SLY PROJEKT
BIURO PROJEKTOWE

L.dz.10/SLY/009

Dotyczy: realizacji umowy nr 416/W/WPI/2009 z dnia 30.07.2009 r. na opracowanie dokumentacji projektowej dla rozbudowy drogi wojewódzkiej nr 631 ciągu ulic Bohaterów Modlina - Okunin od km 1+360 - skrzyżowanie z ul. Paderewskiego od km 4+139 - skrzyżowanie z ul. Graniczną wraz z infrastrukturą techniczną w Nowym Dworze Mazowieckim

Po przeanalizowaniu wniesionych przez Państwa uwag (pismo nr I-1/2220 - 1868/09/631.416.09 z dnia 22.12.2009r) do opracowanej przez nasze biuro koncepcji programowo przestrzennej informujemy, że:

Zjazdy w km 2+650 - DW631

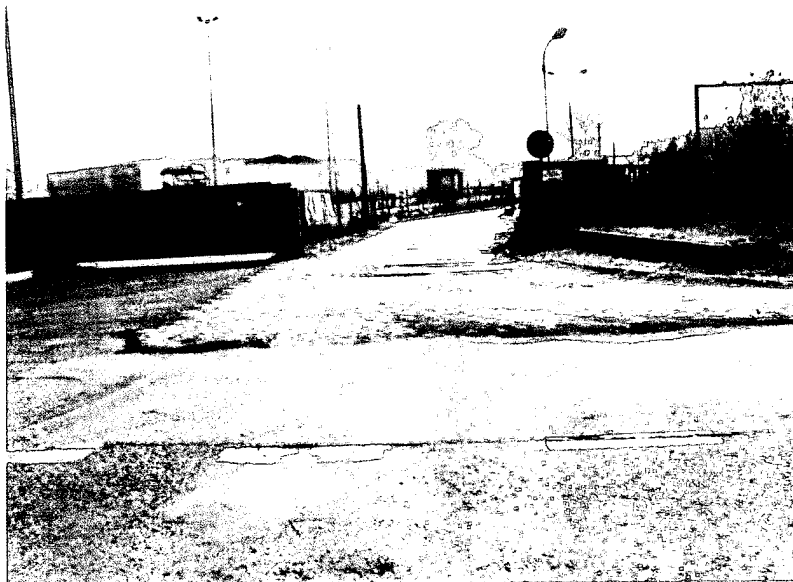
Ad 3) Zjazdy w km 2+650 zaprojektowane zostały zgodnie z Rozporządzeniem Ministra Transportu i Gospodarki Morskiej z dnia 2 marca 1999 r., a ich parametry (normatywne) geometryczne dostosowane są do istniejących warunków terenowych oraz do obsługi pojazdów ciężarowych wjeżdżających na działki. Duże bramy obydwu zjazdów „stykają” się ze sobą, a działki przedzielone są jedynie siatką.

Z uwagi na tabor samochodowy obsługujący obydwie posesje nie jest możliwe trwałe rozdzielenie zjazdów, gdyż korytarze ruchu wjeżdżających i wyjeżdżających samochodów z naczepami (TIR) nakładają się na siebie wzajemnie i wraz z zbyt małą odległością od krawędzi DW631 do bram, uniemożliwiają wydzielenie wyspy rozdzielającej. W związku z powyższym nie jest możliwe zastosowanie innego rozwiązania geometrii zjazdów bez całkowitej przebudowy ogrodzeń i bram. Podsumowując powyższe wnioskujemy o uzgodnienie zaproponowanego przez nas w koncepcji rozwiązania.
